TRANS/WP.29/2002/72  
28 August 2002

ПРЕДЛОЖЕНИЕ ПО ПРОЕКТУ ДОПОЛНЕНИЯ 2 К ПОПРАВКАМ  
СЕРИИ 01 К ПРАВИЛАМ № 67

(Оборудование для сжиженного нефтяного газа)

Передано Рабочей группой по проблемам энергии и загрязнения  
окружающей среды (GRPE)

Рисунок 1 - описание процедуры испытания на ударную вязкость:

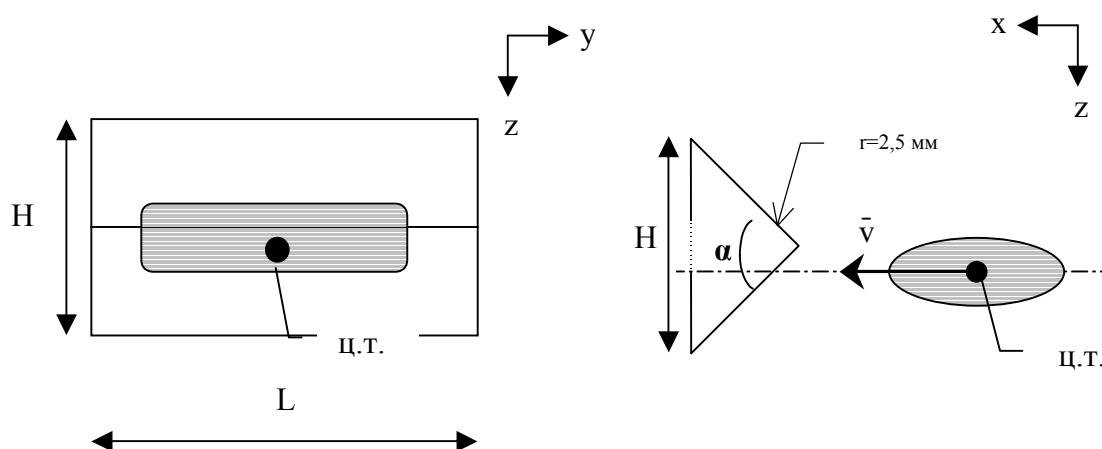
Баллон, заполненный текучим веществом, вес которого соответствует его заполнению на 80% СНГ с исходной массой 0,568 кг/л, сбрасывается параллельно продольной оси (оси  $x$  на рис. 1) транспортного средства, в котором его предполагается установить, на скорости  $V = 50$  км/ч, на закрепленный горизонтально цельный конус по перпендикуляру к направлению перемещения баллона.

Конус устанавливается таким образом, чтобы центр тяжести (ц.т.) баллона приходился на центр конуса.

Угол  $\alpha$  конуса должен составлять  $90^\circ$ , а место удара должно быть закруглено до максимального радиуса 2,5 мм. Длина конуса  $L$  должна по меньшей мере равняться ширине баллона с учетом его перемещения в процессе испытания. Высота  $H$  конуса должна составлять не менее 600 мм.
